MINISTERIO DE TRANSPORTE
INSTITUTO NACIONAL DE VÍAS
DEPARTAMENTO DEL META

CONTRATO No.1065 DE 2021

"Interventoría para las obras de Mejoramiento, Mantenimiento, Gestión Predial, Social y Ambiental sostenible de la Conexión Pacífico-Orinoquía (Puente Arimena - Viento; Juriepe - Puerto Carreño), en los departamentos de Meta y Vichada, en el marco de la reactivación económica, mediante el Programa de Obra Pública "Vías para la Legalidad y la Reactivación Visión 2030". Módulo 2."

INFORME MENSUAL No. 4
OCTUBRE DE 2021
VIA PUENTE ARIMENA-EL VIENTO
MUNICIPIOS PUERTO GAITAN
VERSION 1

Figura anexa #001 - Fotografías aéreas Proy-Meta-Vichada. Imágenes sin procesar.

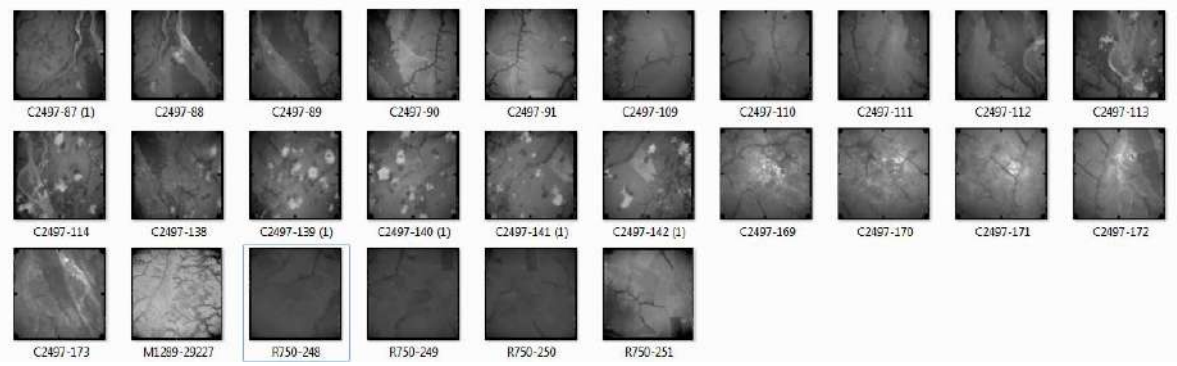
Estudio Fotogeológico. Presenta imágenes sin procesar, sin la interpretación fotogeológica correspondiente (Véase Figura anexa #001 - Fotografías aéreas Proy-Meta-Vichada).

Figura anexa #002 - Mapa Geológico-Corte GeotécnicoGeológico-001.

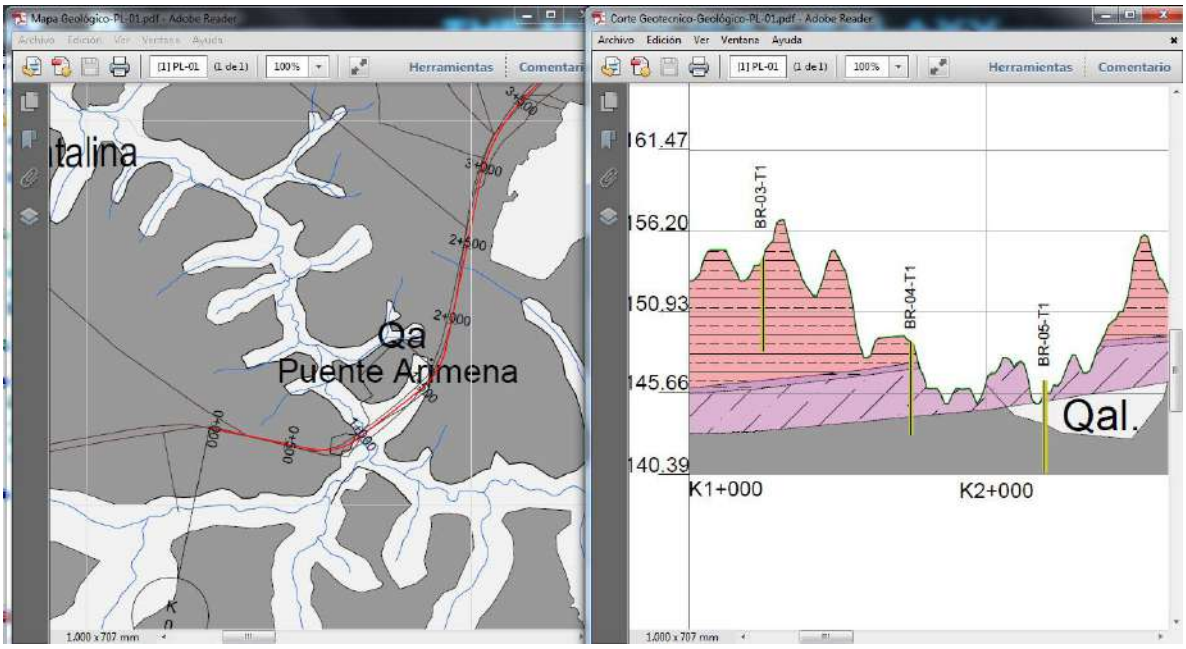
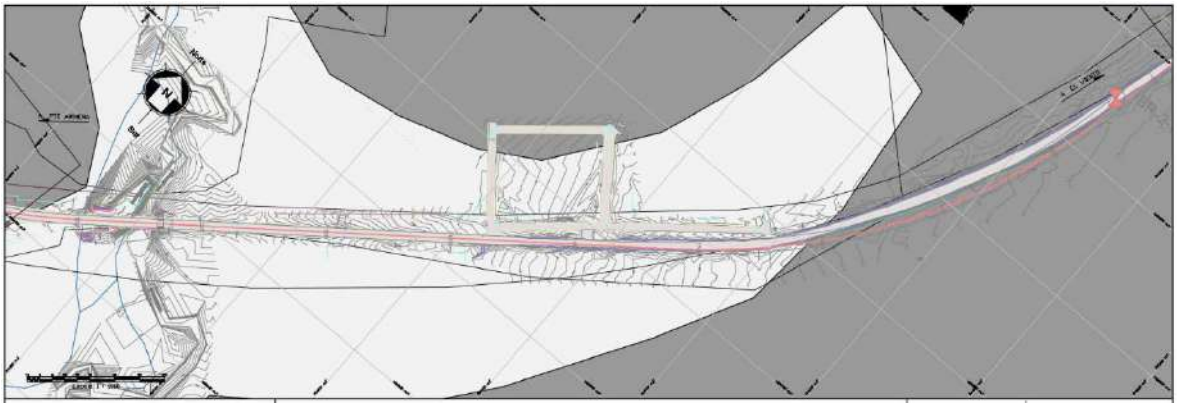
Geología y Geotecnia. No presentan ninguna similitud, de carácter geológico o geotécnico, ni en la horizontal ni en la vertical (Véase, p. ej. Figura anexa #002 - Mapa Geológico-Corte GeotécnicoGeológico-001, adjunta, tomada por composición, yuxtaposición de imágenes de los archivos “Plano Geológico y Perfil Geotécnico – Geológico”).

Figura anexa #003 - Recorte tomado del Mapa Geológico-PL-02.

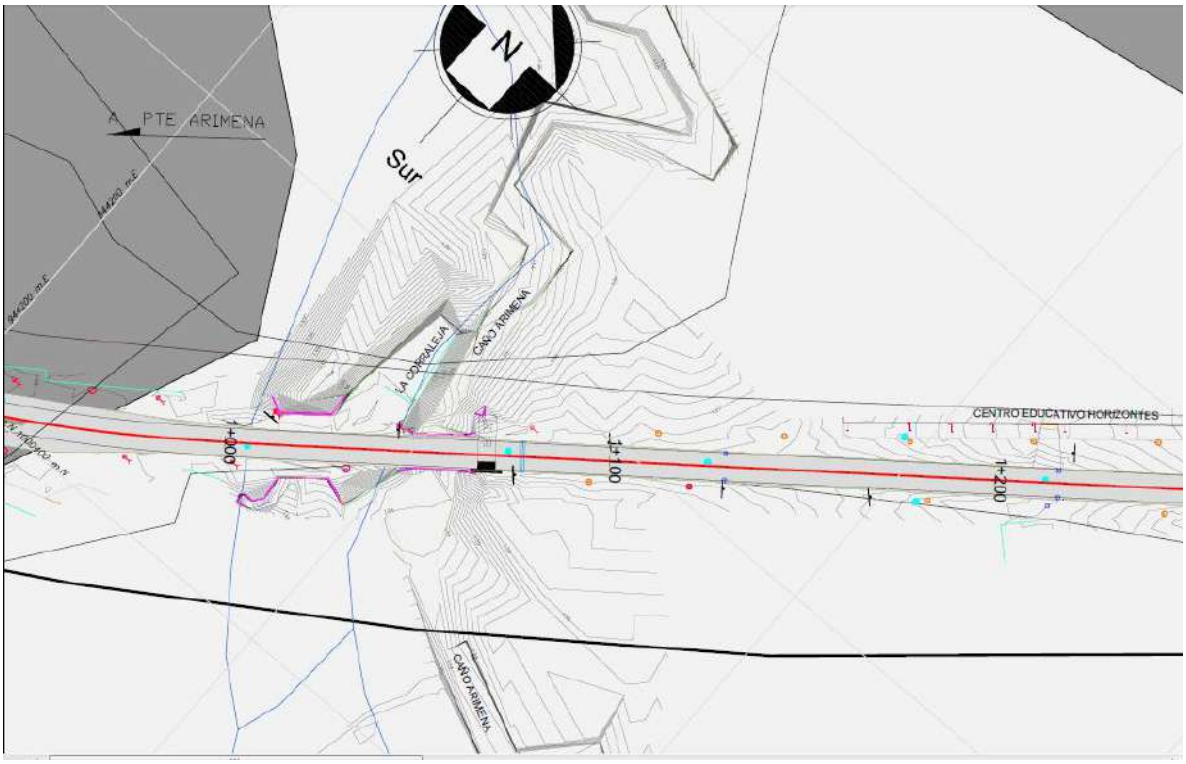
Fuentes de Materiales y Zodmes. Base topográfica no confiable (Véase Figura anexa #003, p. ej., en Recorte tomado del Mapa Geológico-PL-02, adjunto en el archivo “Plano

Fuentes de Materiales”), donde se aprecia que el caño Arimena intercepta curvas de nivel de manera caótica e incongruente.
Figura anexa - 003 - Recorte tomado del Mapa Geológico-PL-02.
No presenta base topográfica de zodmes, no indica, además, la dirección de descarga de fluidos ni los sistemas de drenaje (Véase caso indicado en la Figura anexa #004 - Recorte tomado del Mapa Geológico-PL-03 y 1734-2017-T1-DG-PP-ZD o La Estación Zodme 1).

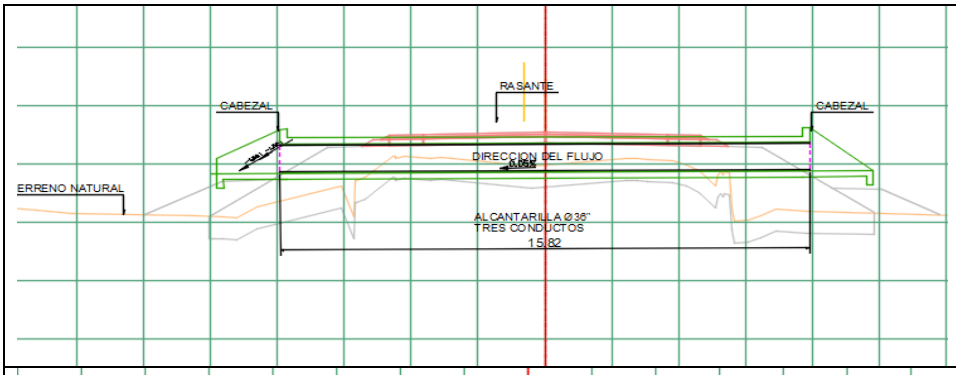
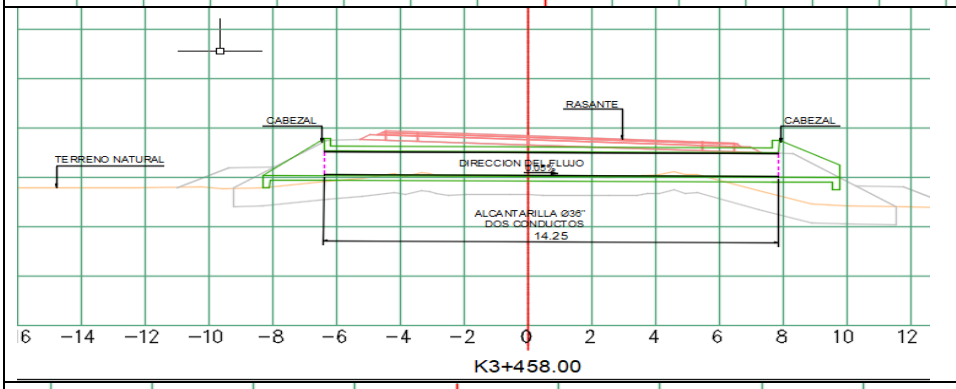
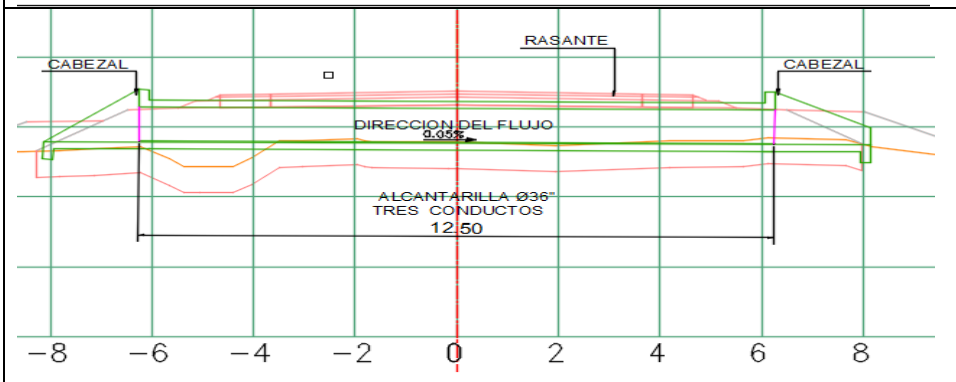
El hecho de que el terreno sea tan plano, implica que las alcantarillas deberán estar a nivel del terreno, porque si se coloca semi enterrada, genera la necesidad de construir descoles excesivamente largos, que generan conflicto con los propietarios de los predios colindantes.

Por lo tanto, se solicita justificar este criterio en las obras que el Consultor recomienda sacar de servicio.

En las mesas de trabajo realizadas en conjunto entre Contratista e Interventoría, se ha mencionado la necesidad del proyecto para bajar la altura del terraplén, por lo anterior, se solicita establecer el recubrimiento mínimo que deberá tener el terraplén en el sitio de paso de las alcantarillas y justificar el cambio de la tipología de las obras de drenaje transversal propuestas en los diseños suministrados por el INVIAS; de box culvert (diseños iniciales) a alcantarillas circulares.

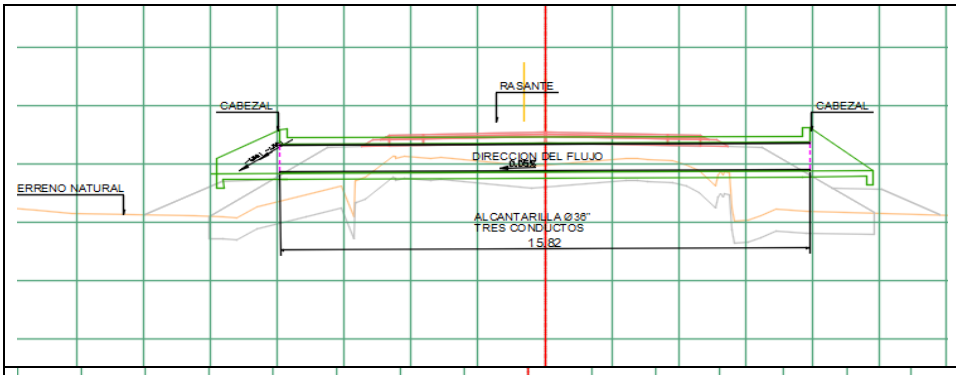
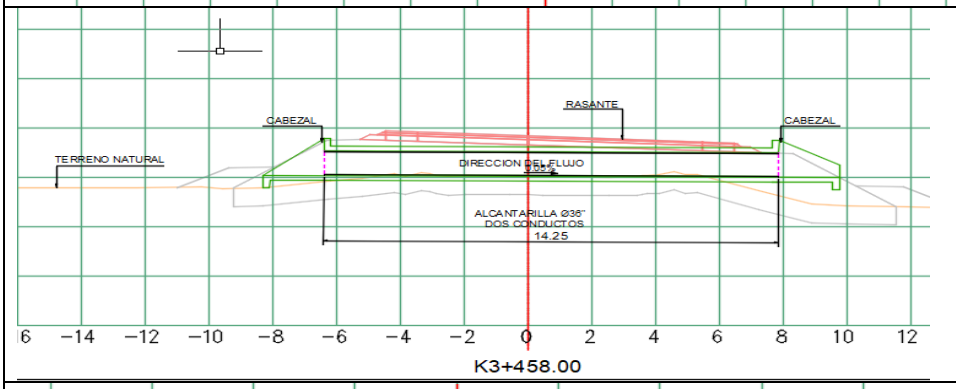
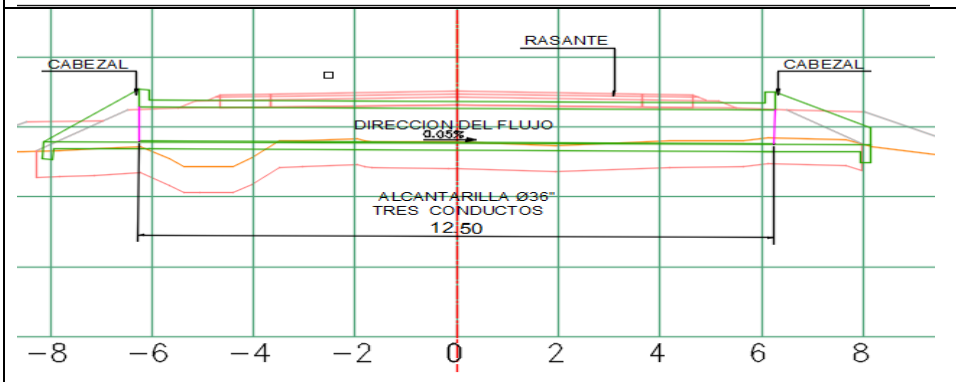
El hecho de que el terreno sea tan plano, implica que las alcantarillas deberán estar a nivel del terreno, porque si se coloca semi enterrada, genera la necesidad de construir descoles excesivamente largos, que generan conflicto con los propietarios de los predios colindantes.

Por lo tanto, se solicita justificar este criterio en las obras que el Consultor recomienda sacar de servicio.

En las mesas de trabajo realizadas en conjunto entre Contratista e Interventoría, se ha mencionado la necesidad del proyecto para bajar la altura del terraplén, por lo anterior, se solicita establecer el recubrimiento mínimo que deberá tener el terraplén en el sitio de paso de las alcantarillas y justificar el cambio de la tipología de las obras de drenaje transversal propuestas en los diseños suministrados por el INVIAS; de box culvert (diseños iniciales) a alcantarillas circulares.
